M I N A P A N D E A Z U C A R

Variación del Plan Original
de Exploración

MINA PAN DE AZUCAR 31 de Agosto de 1956

Señor Jefe del Servicio Minero
S/D

NIVEL - 90 Trabajos por contrato

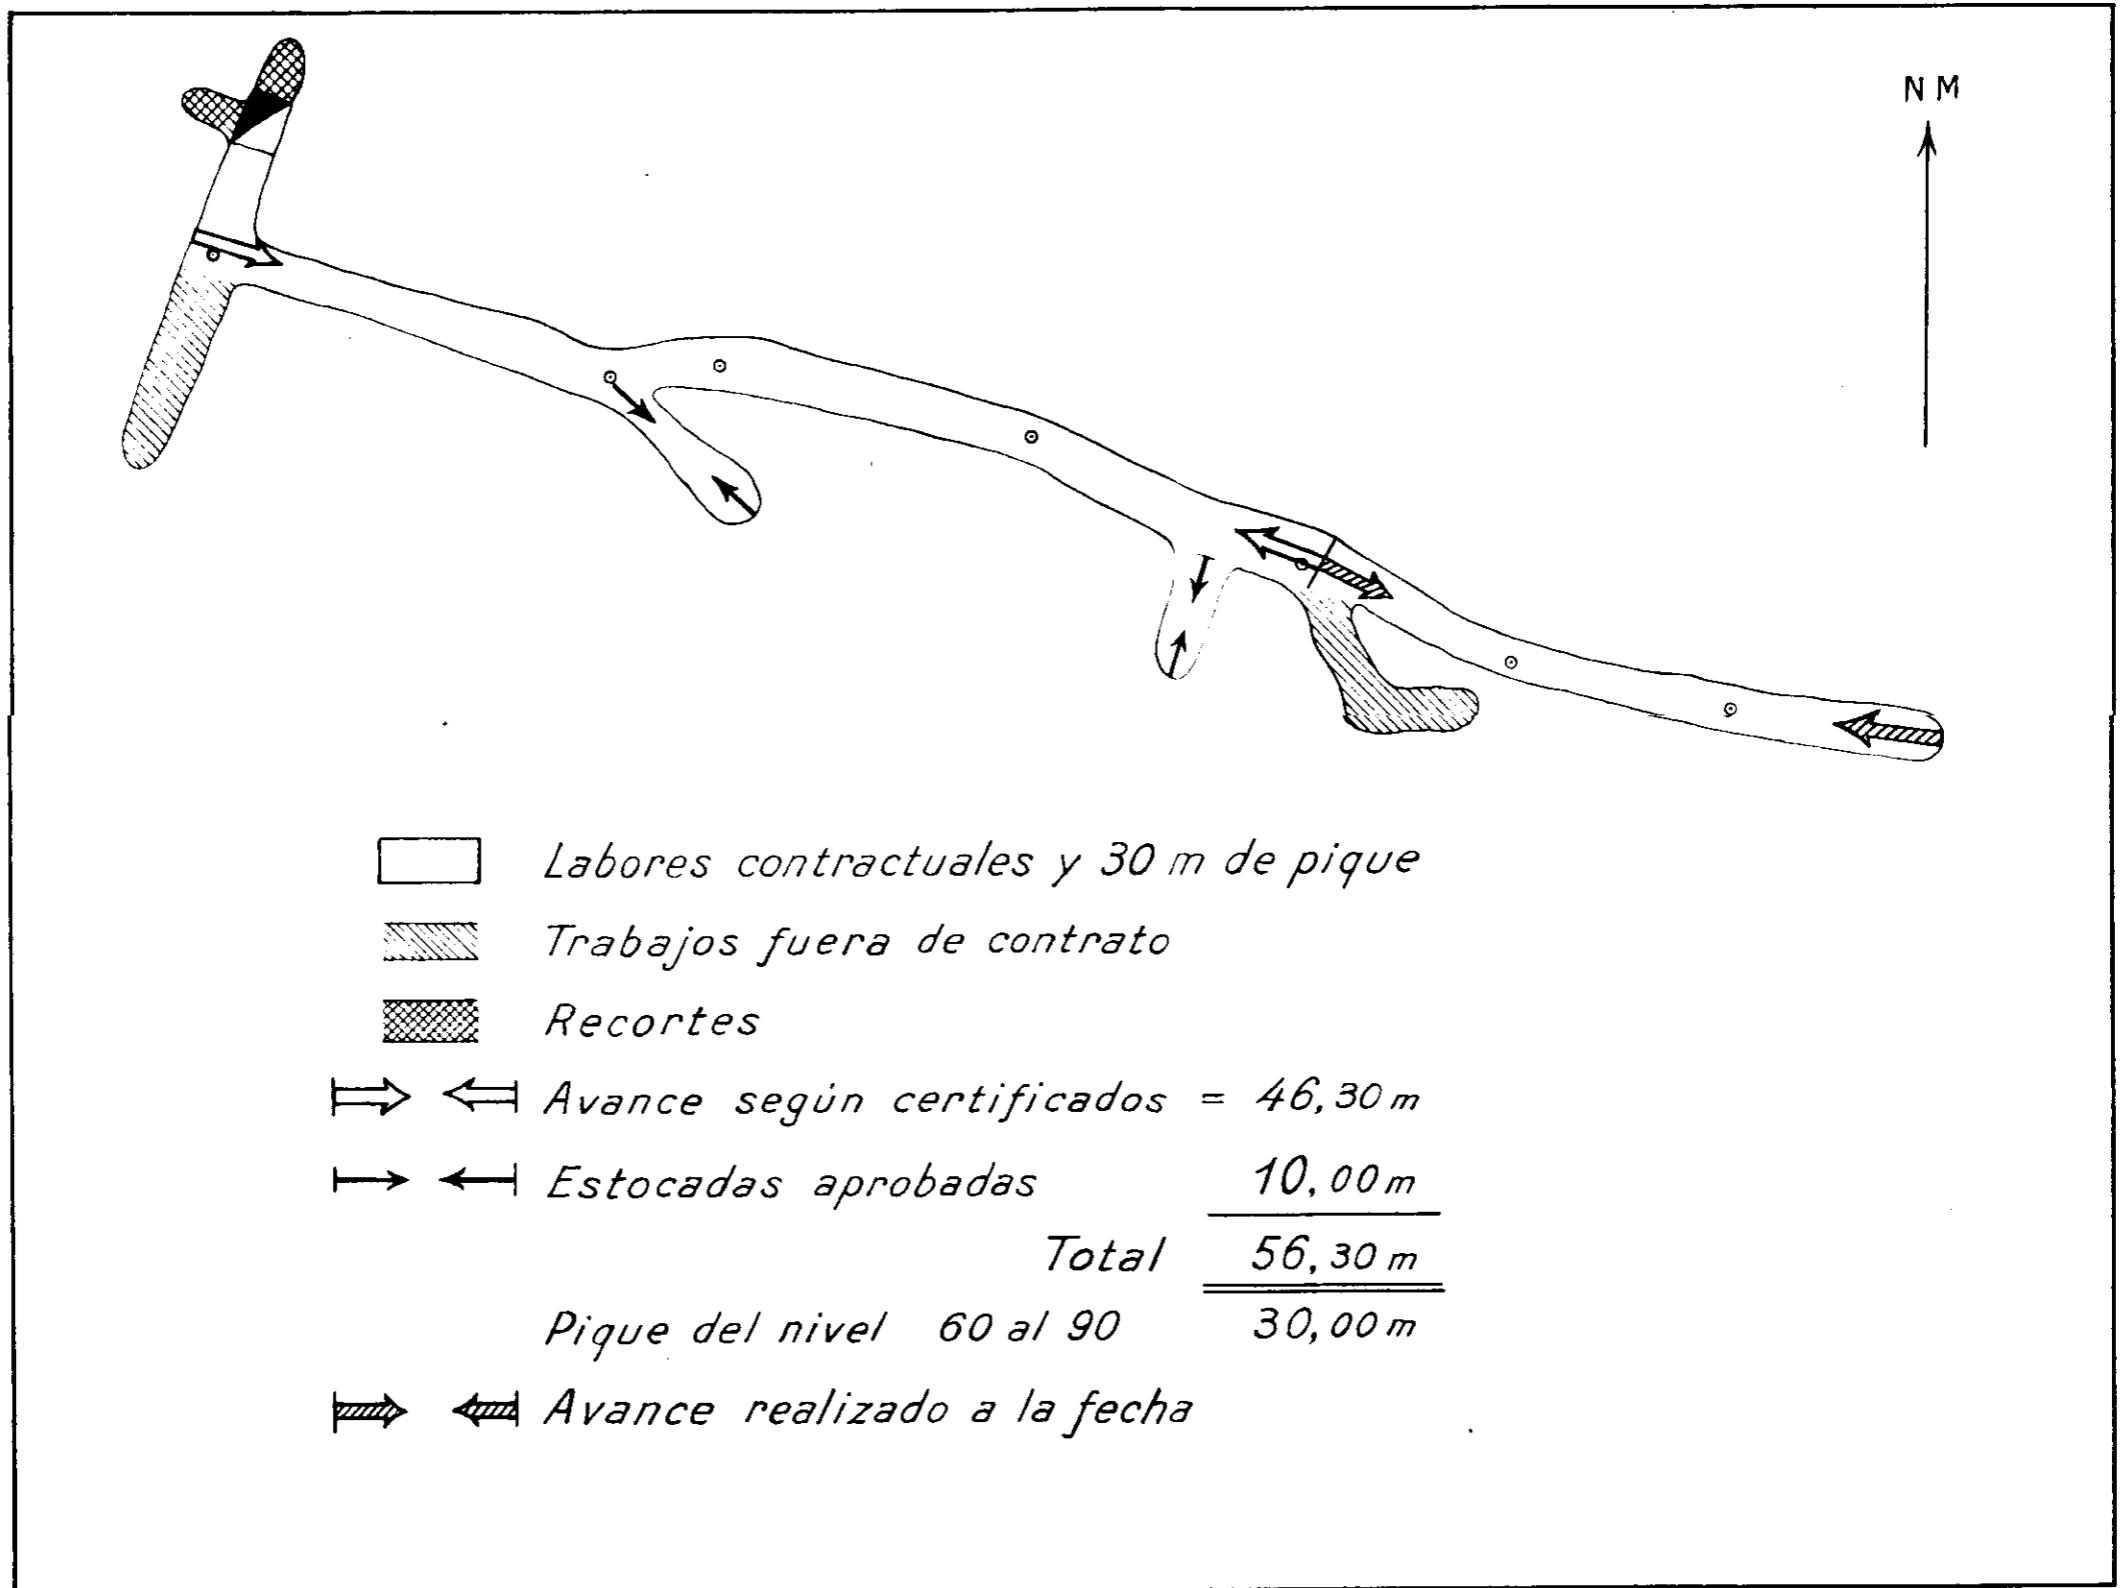
Este nivel representa las labores realizadas según contrato, mas 30 m de pique

PROYECCION LONGITUDINAL VERTICAL
Esc. 1: 300

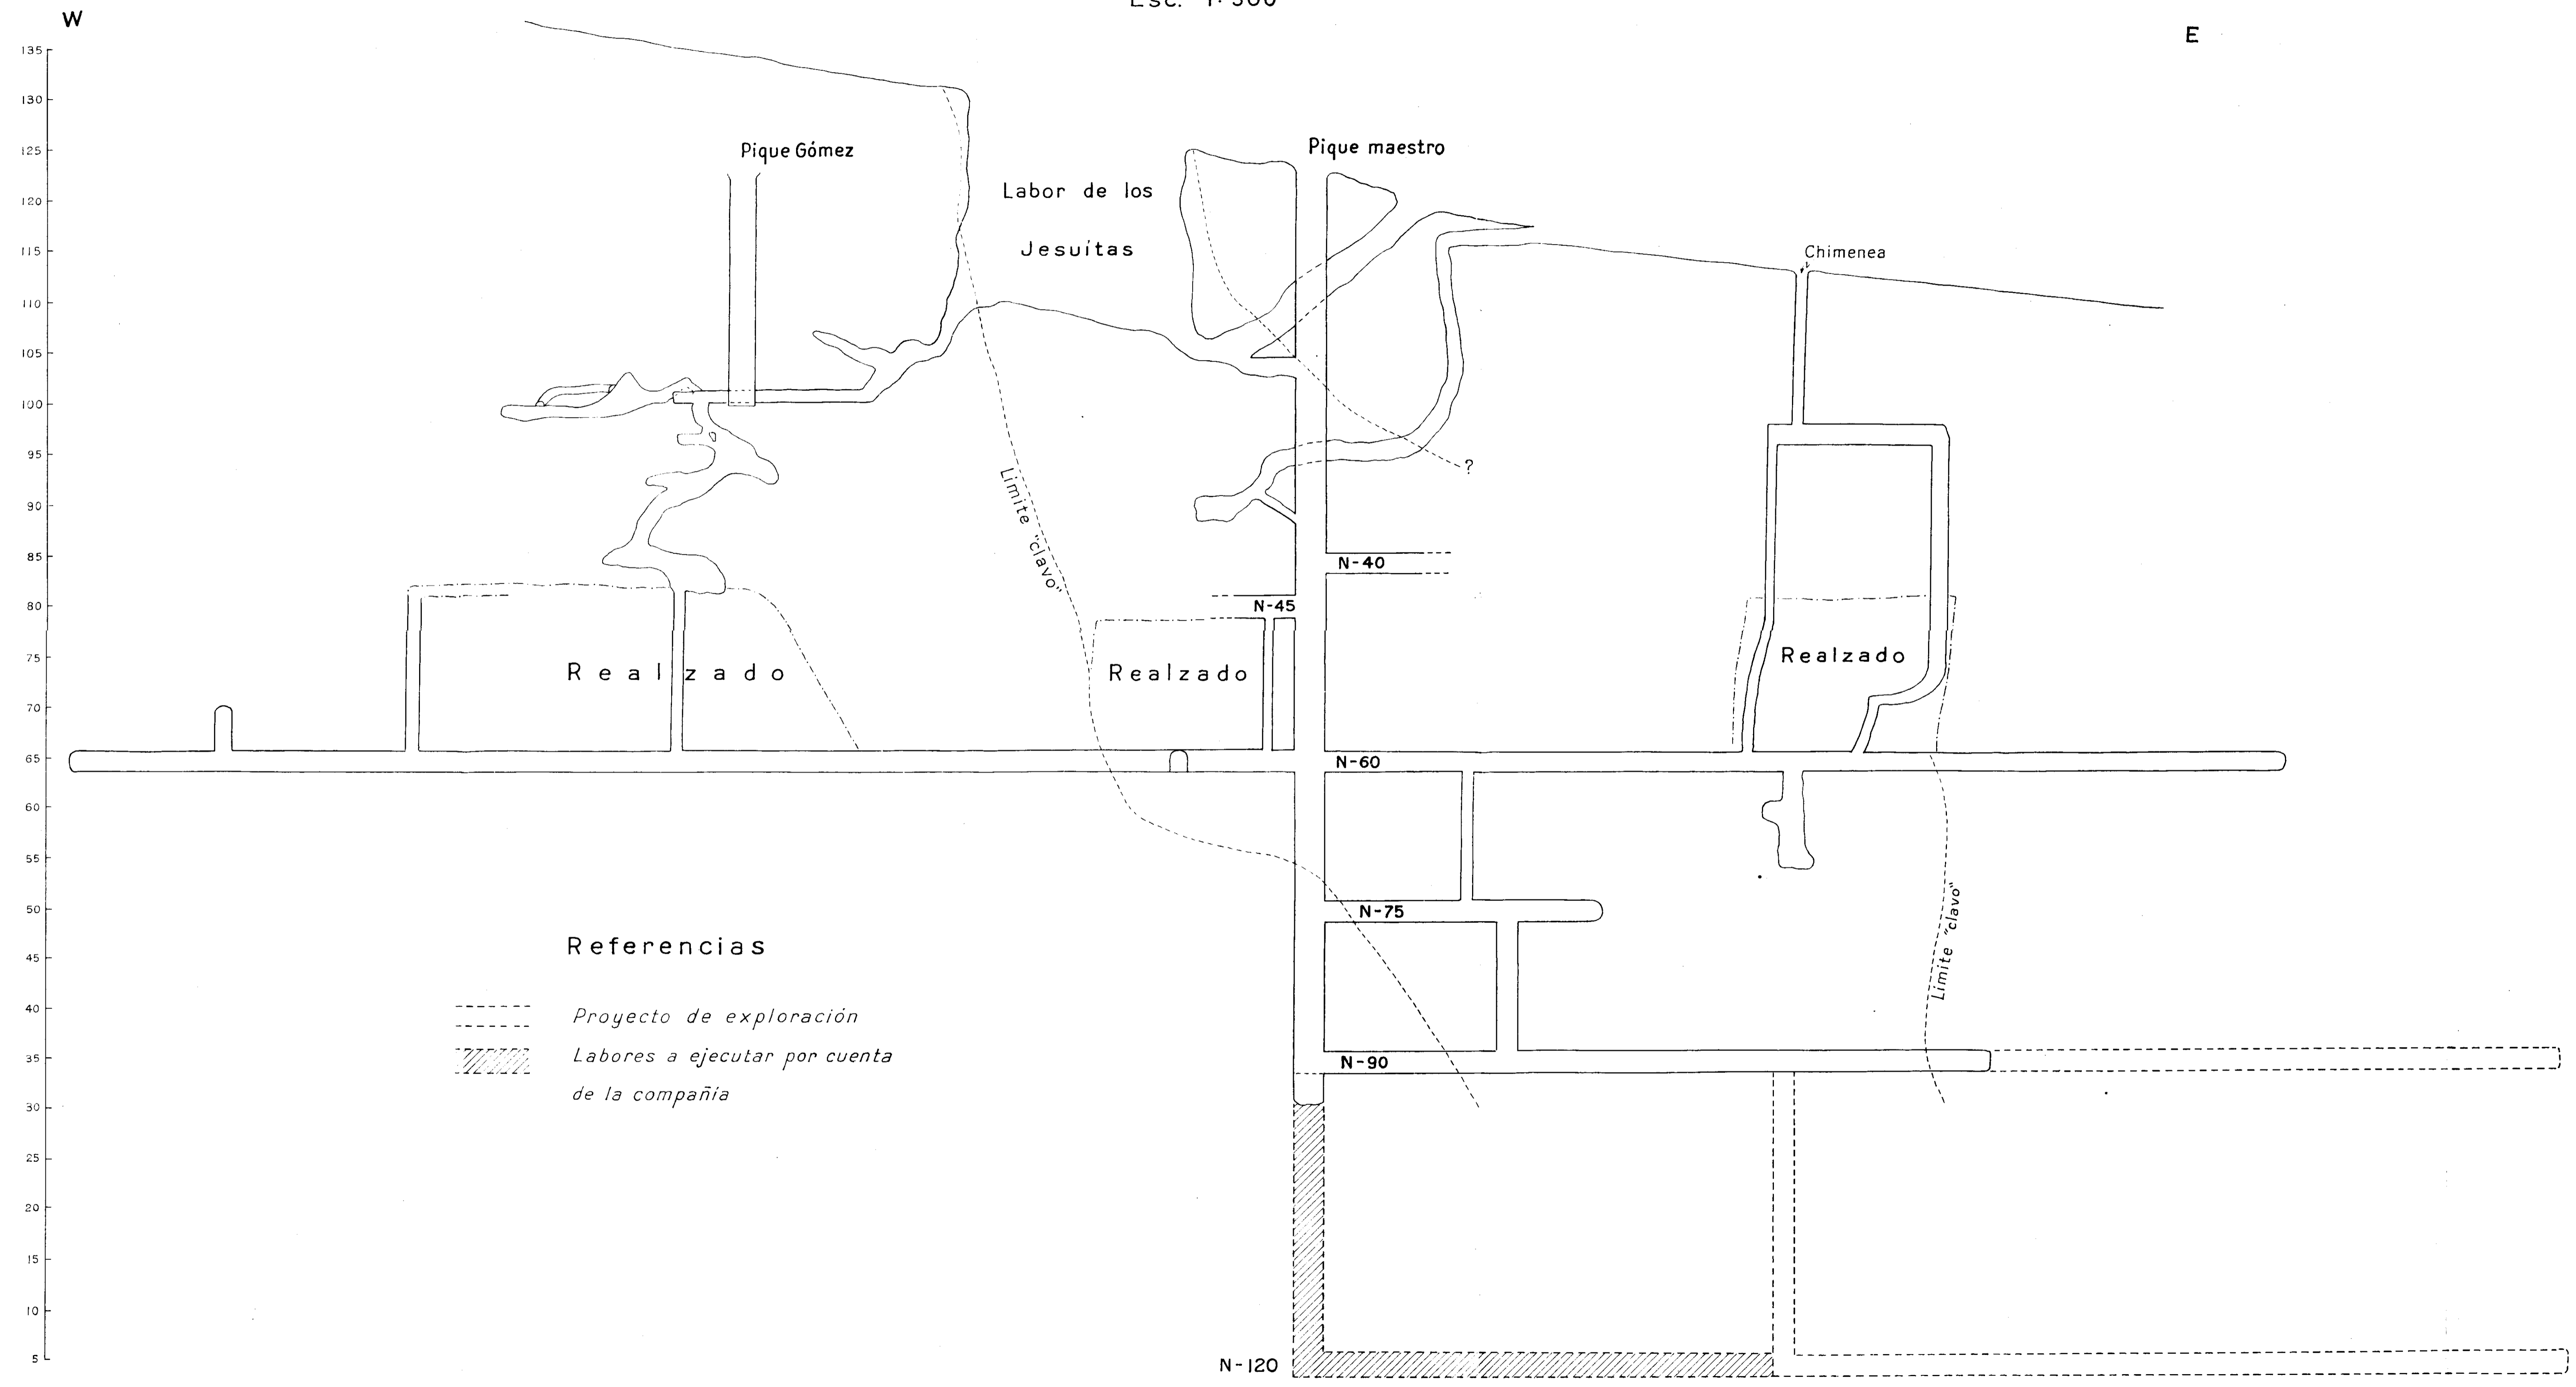
A través de las observaciones de las características de la misma, en las distintas labores, los " ore-shoot" tendrían su máxima dimensión orientada en sentido Oeste-Este (ver lám.III), con un débil buzamiento al S.E. que en profundidad parecería tender a la verticalidad.

En consecuencia el nuevo proyecto de trabajo que se sugiere quedaría reducido a 270 días laborables de duración, durante los cuales se ejecutarían 30 m. de pique y 125 m de galería sobre veta.

El pique sobre veta estará ubicado a 45 m. al este del Pique Maestro en el nivel menos 90, coincidiendo su posición con el pique ya ejecutado en el nivel menos 60 que, al completarse, facilitará la ventilación de las nuevas labores.

Los trabajos de galería, orientados siempre al este, se emboquillarán a 55 m. a partir del tope actual del nivel menos 90 y 75 metros a partir de la pared este del pique ya mencionado.
